柏崎刈羽原子力発電所6号及び7号炉審査資料	
資料番号	KK67-0098 改04
提出年月日	平成28年8月15日

柏崎刈羽原子力発電所 6号及び7号炉

津波による損傷の防止について
(指摘事項に対する回答)

平成28年8月

図1 浸水深分布(電源車位置での最大浸水深時刻)

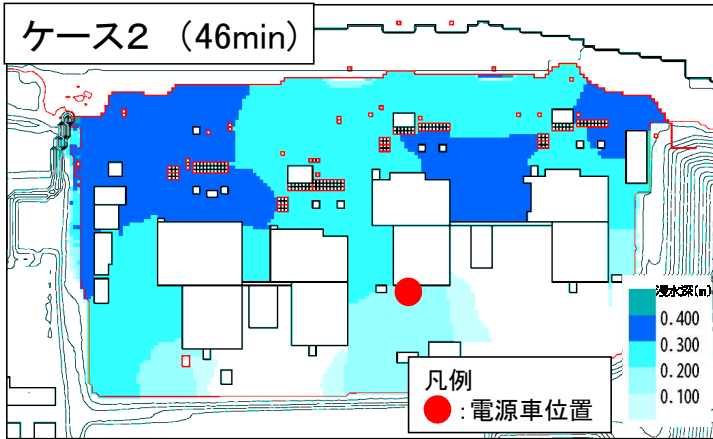
2-2. 浸水量評価(浸水深の経時変化)

- ・電源車位置での最大浸水深が最も深いケース2の浸水深時刻歴を図2に示す。
- ・電源車位置での最大浸水深は約15cm(T.M.S.L.+5.15m)。
